T C A施設の廃止措置計画認可申請書の補正に係る記載方針について

令和2年10月29日

国立研究開発法人日本原子力研究開発機構
原子力科学研究所 臨界ホット試験技術部

図 4-4 原子力科学研究所の敷地図

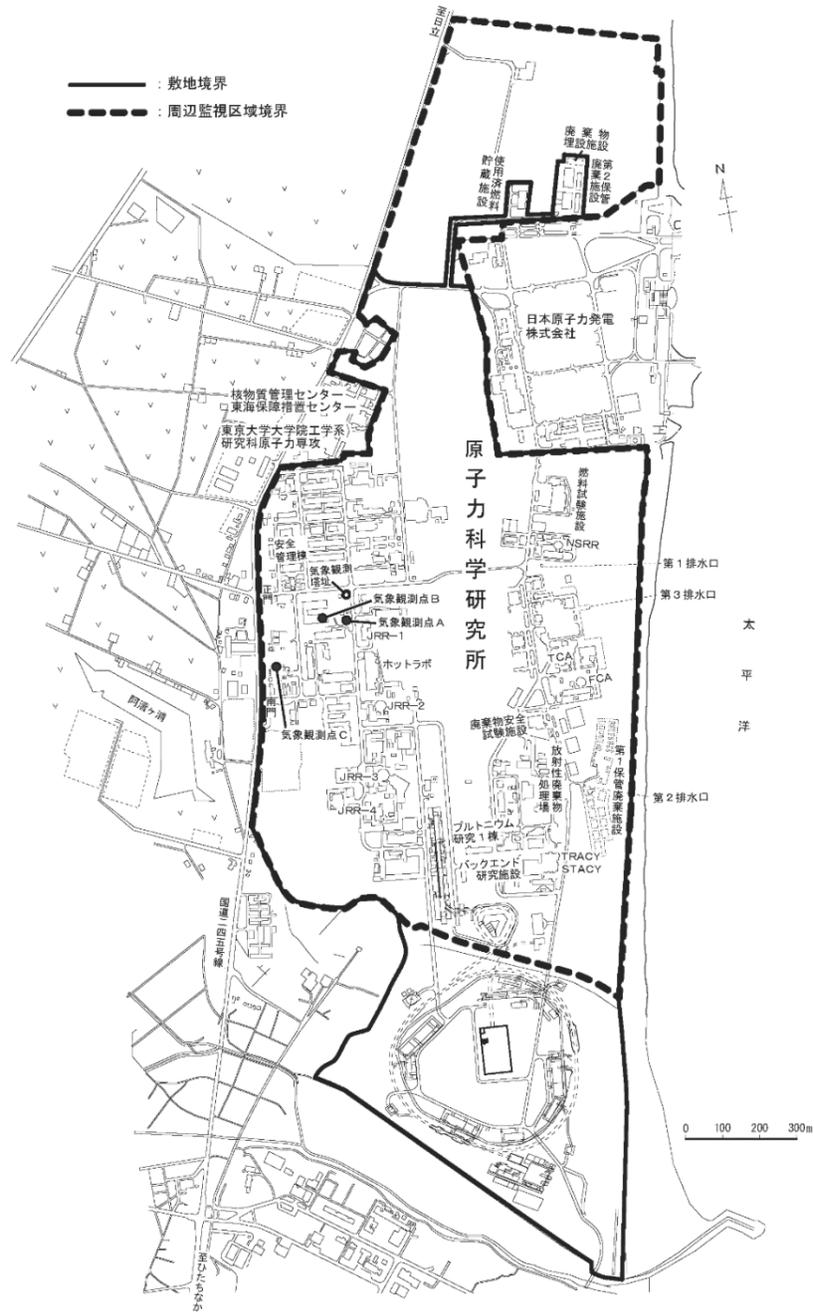
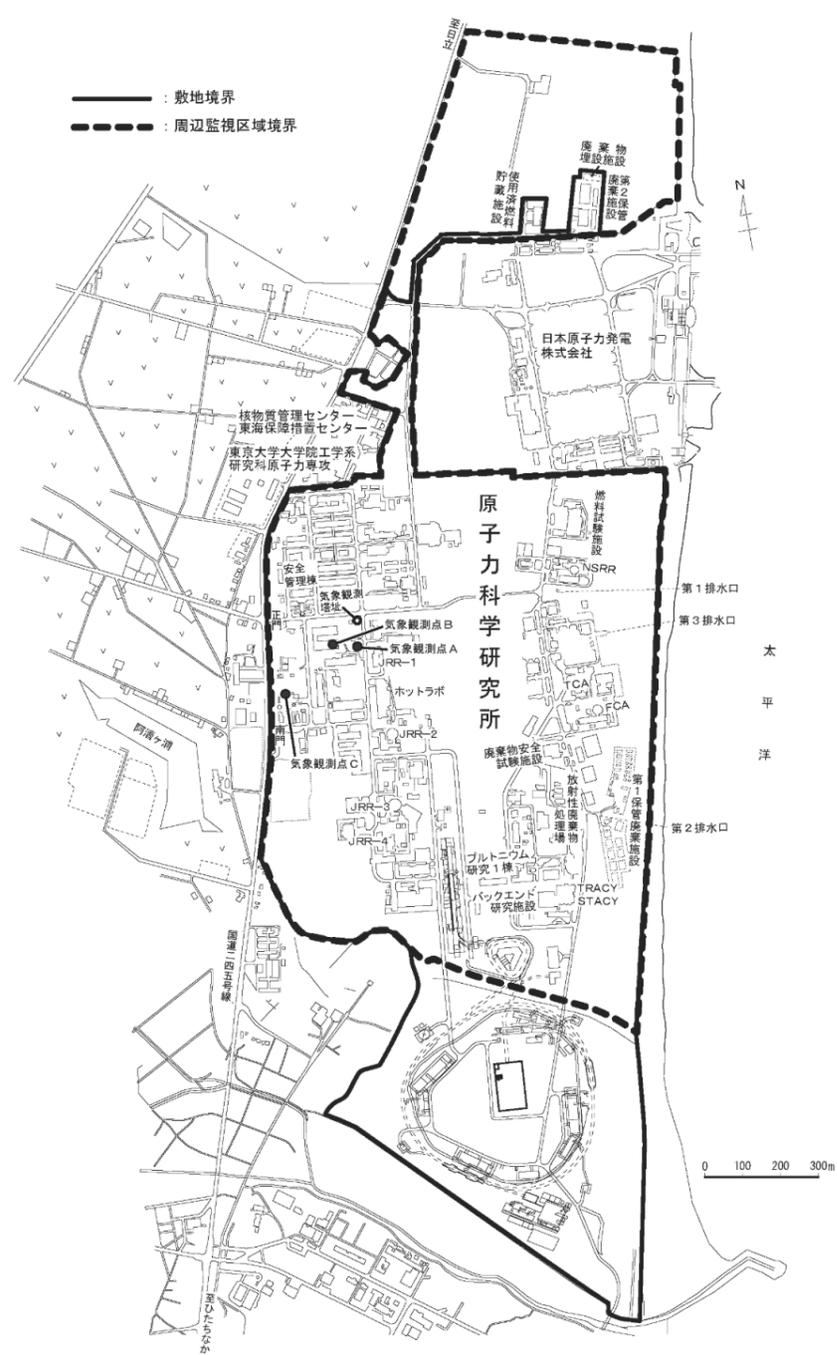
原子力科学研究所原子炉施設設置許可変更に伴う敷地図の変更

図9-1 主な施設の推定汚染分布

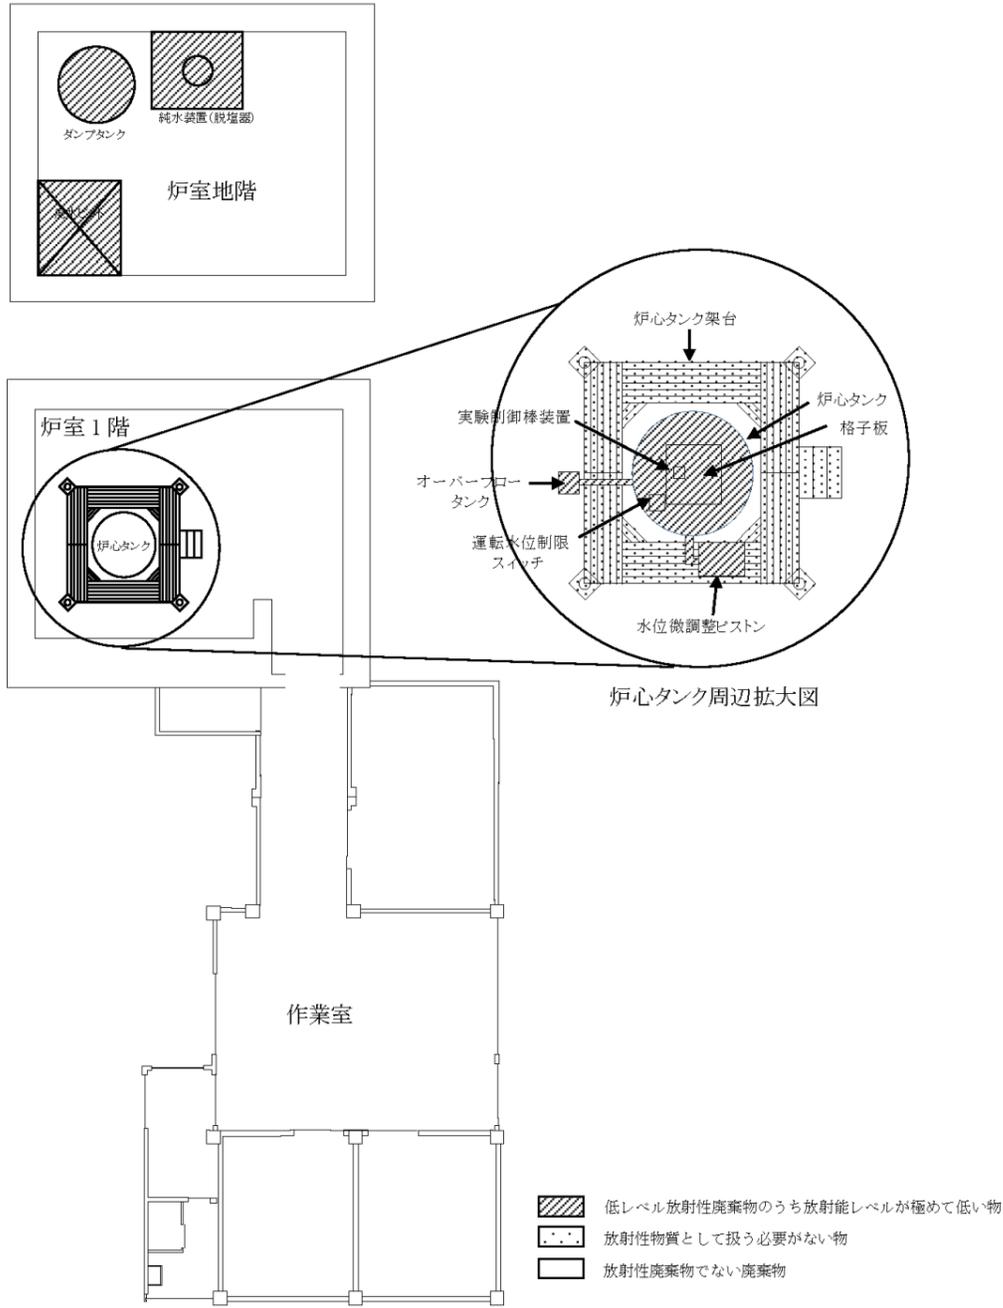
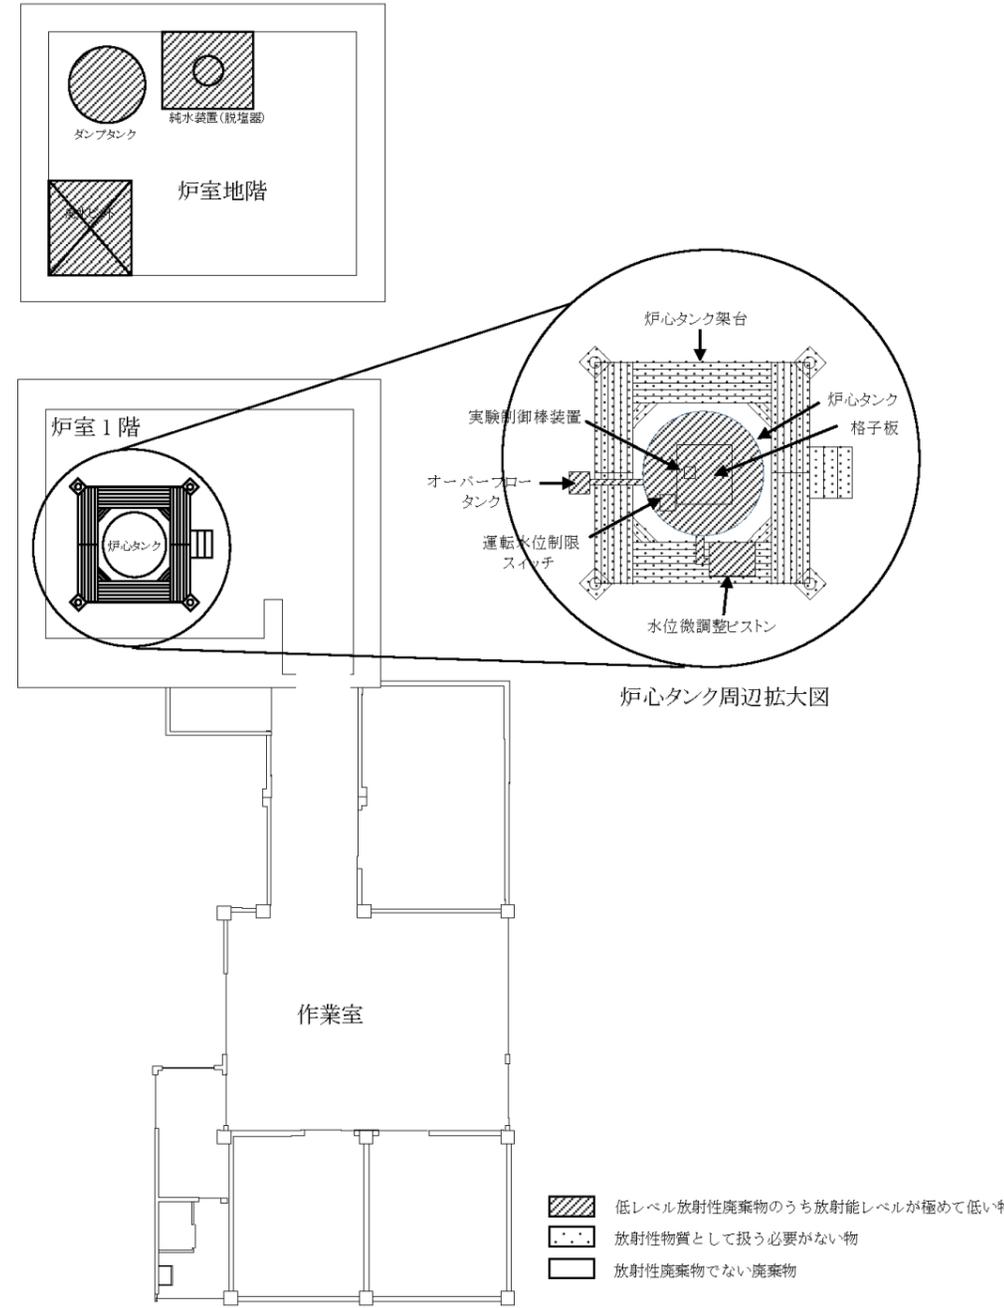
記載の適正化

図 10-1 気体廃棄物の廃棄設備の系統図

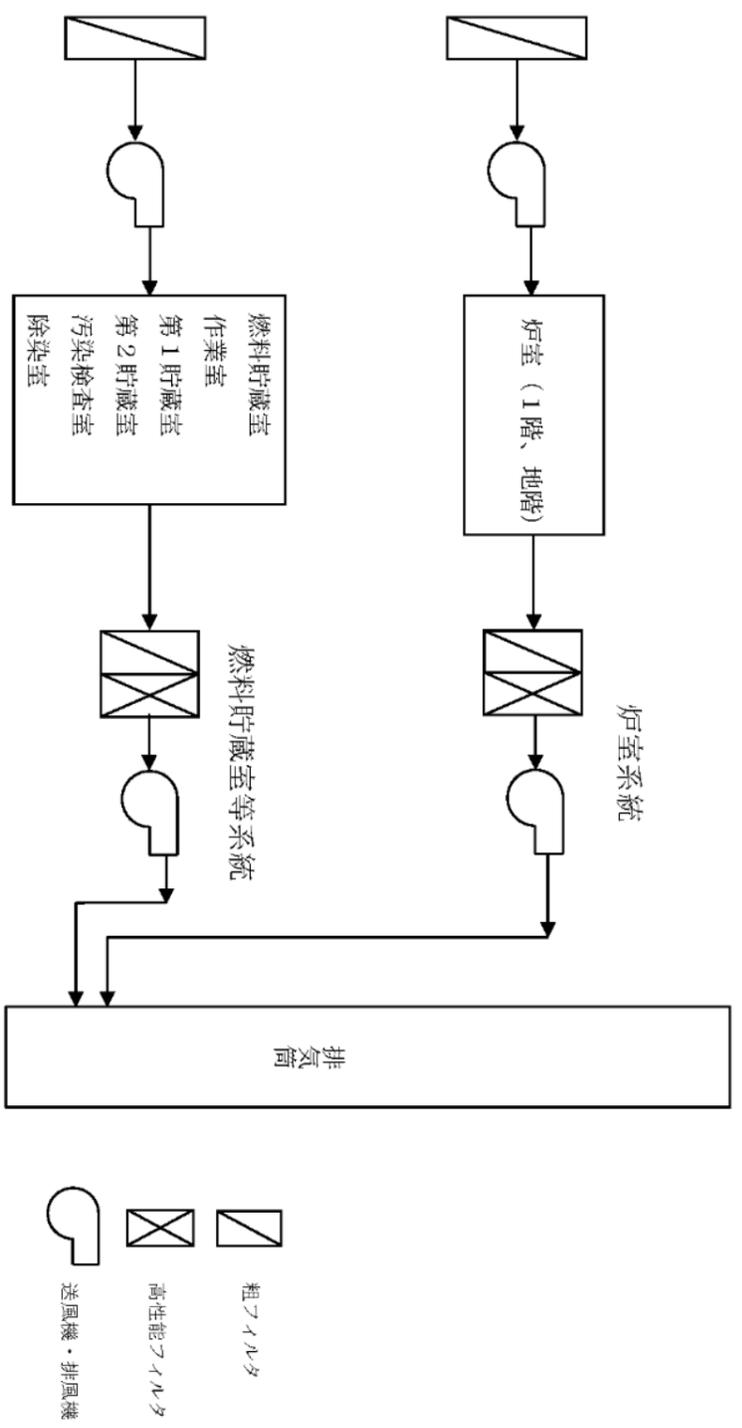
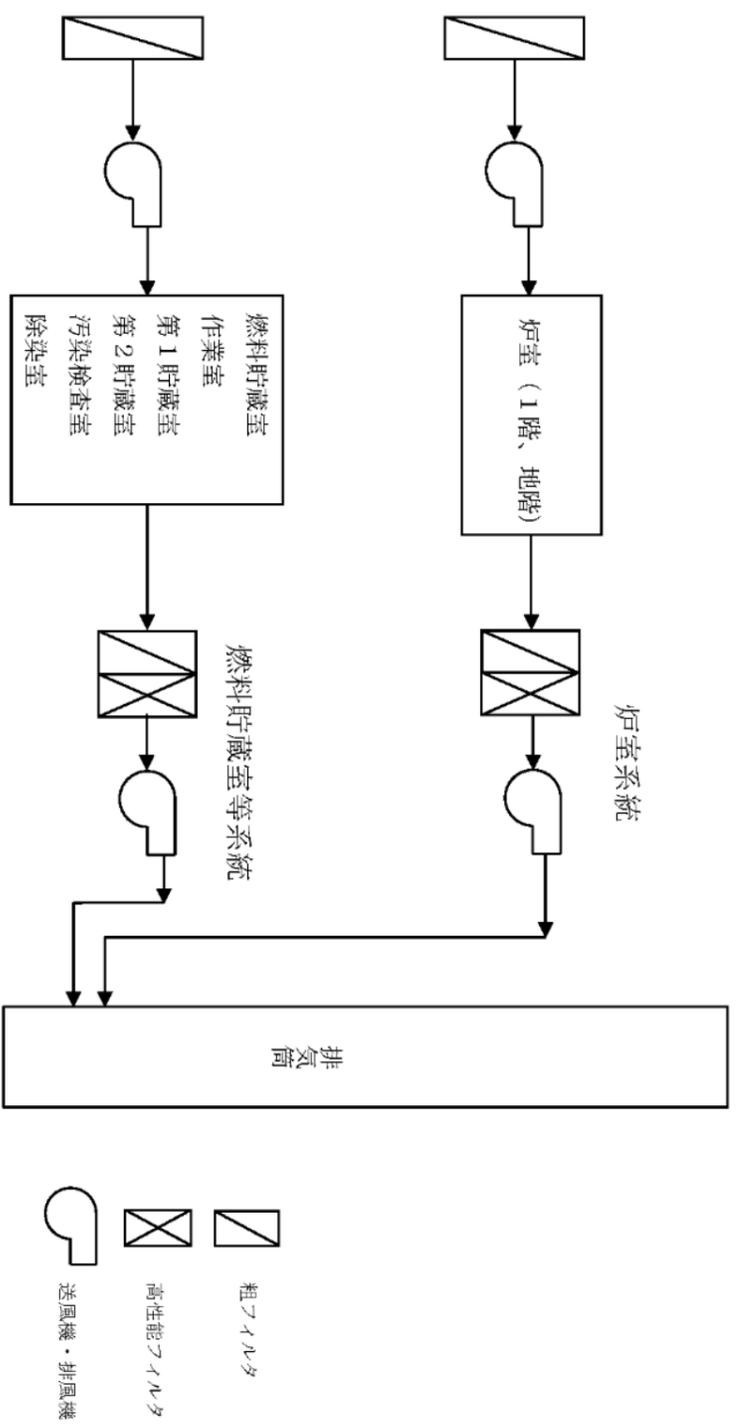
記載の適正化

図 10-2 液体廃棄物の廃棄設備の系統図

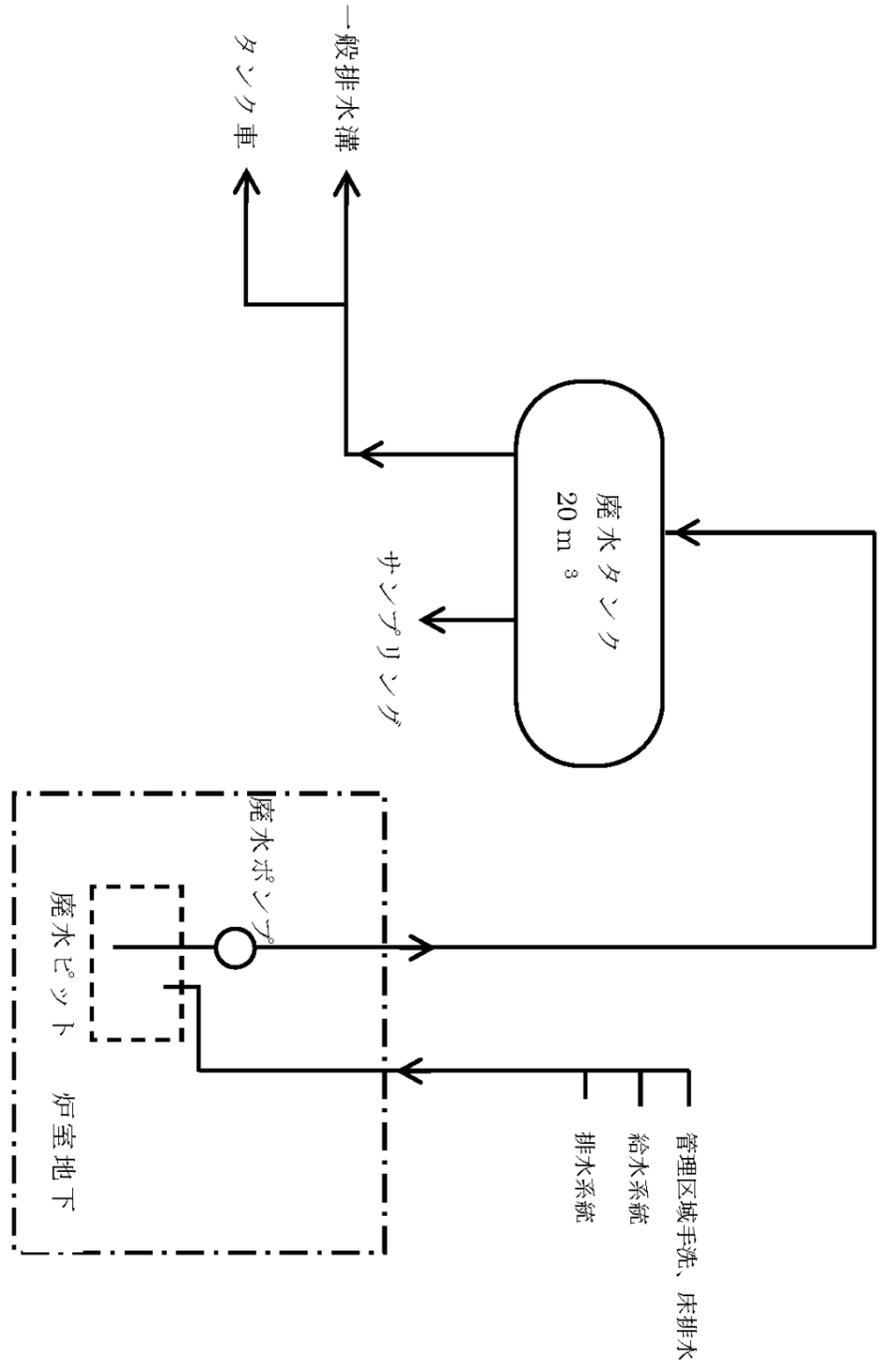
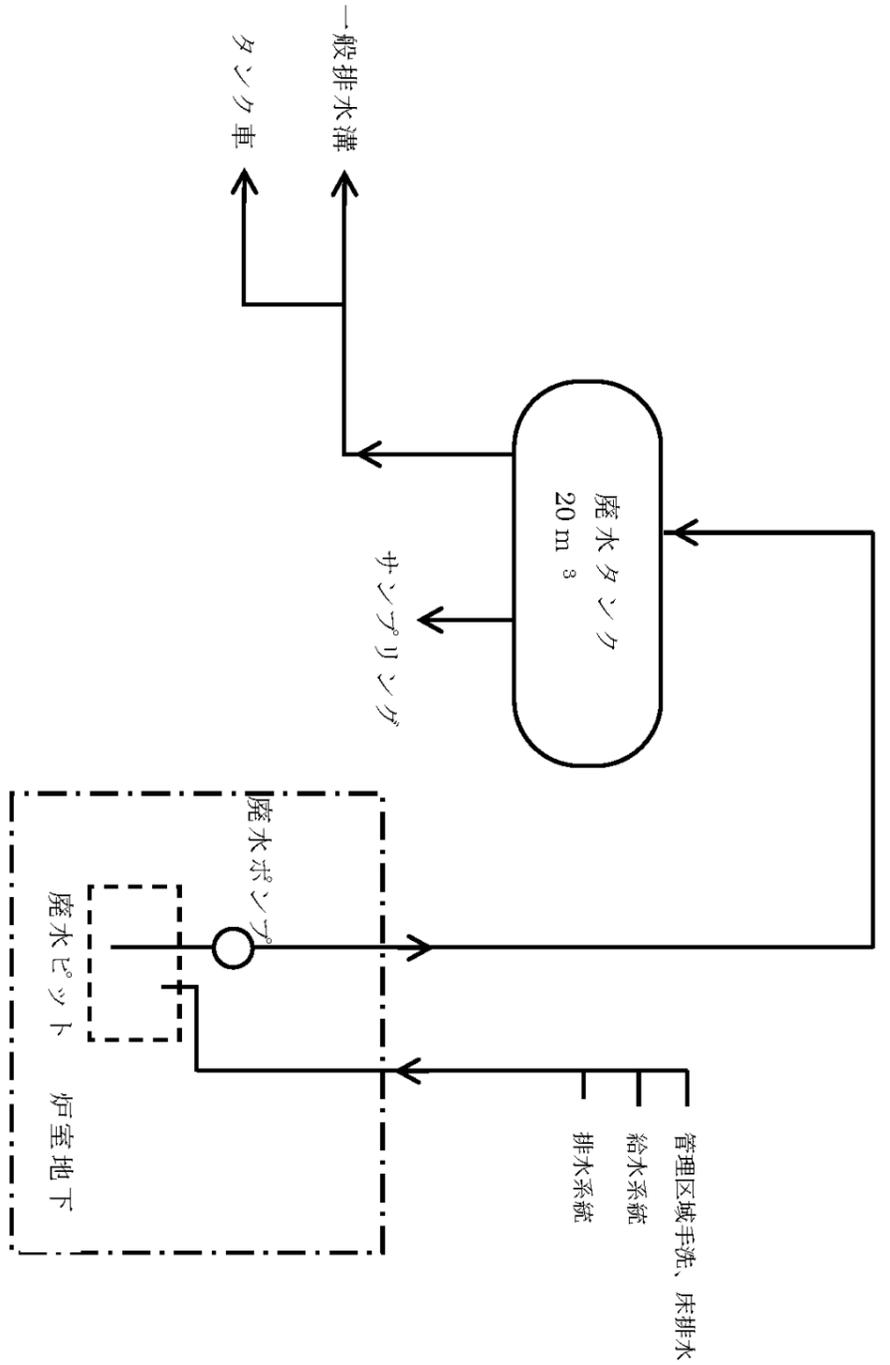
記載の適正化

図 3-1 気象観測設備配置図（その 1）

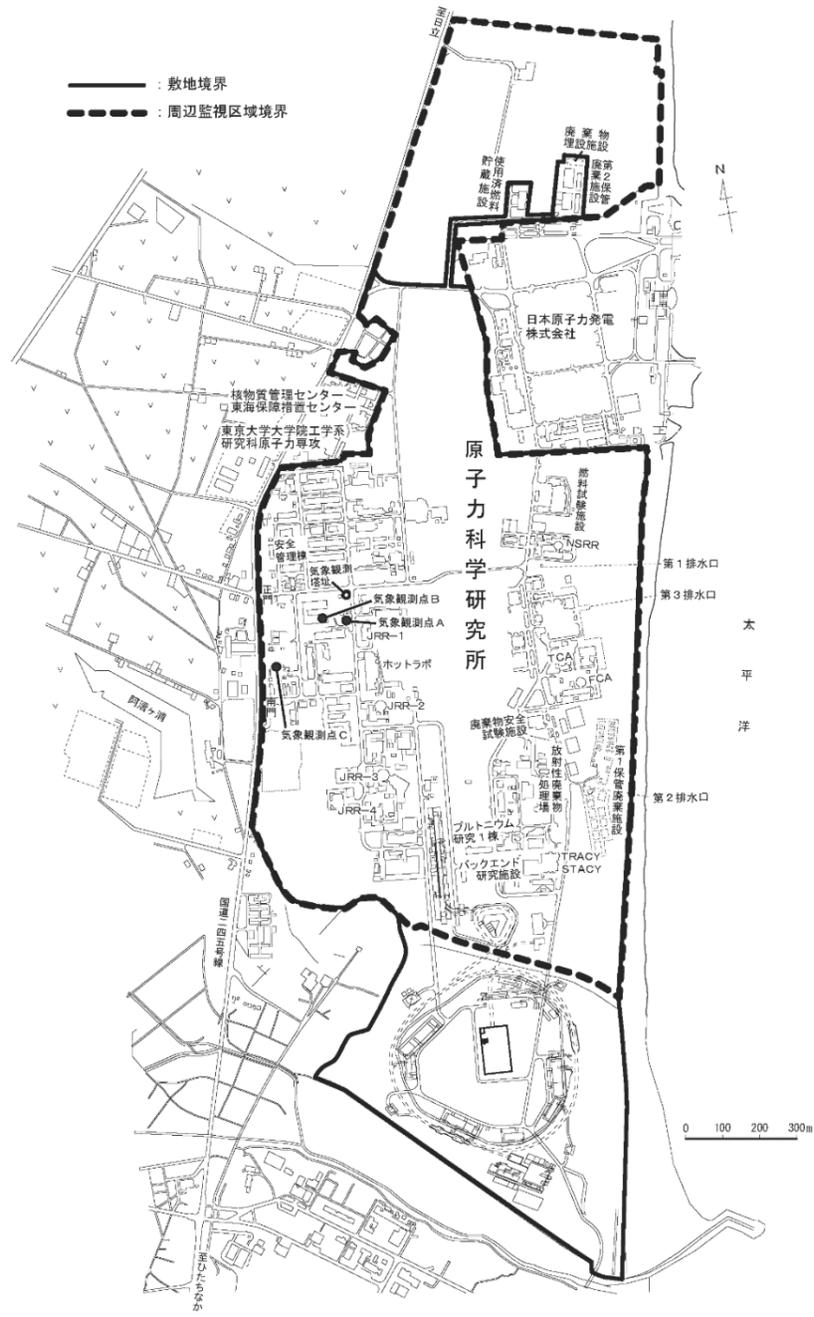
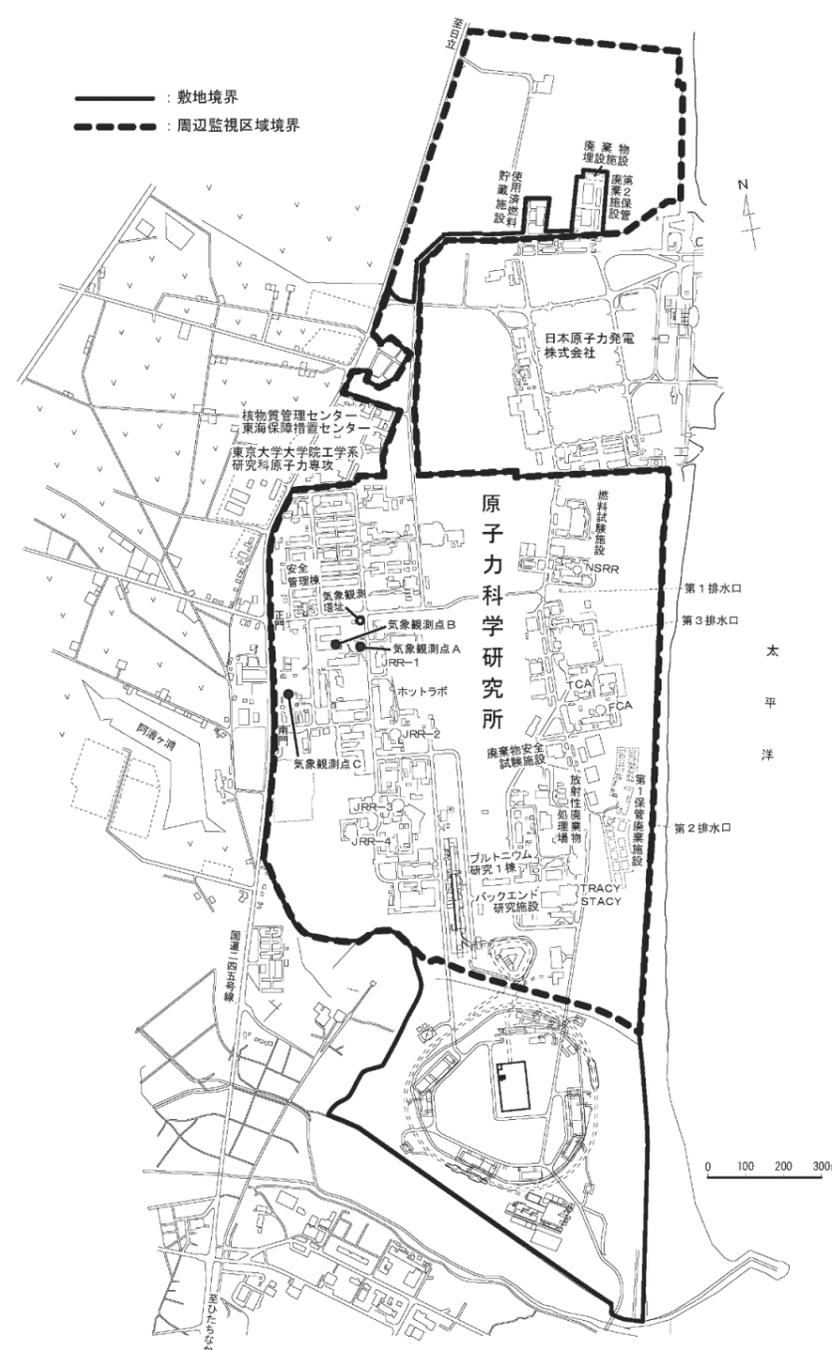
原子力科学研究所原子炉施設設置許可変更に伴う敷地区の変更
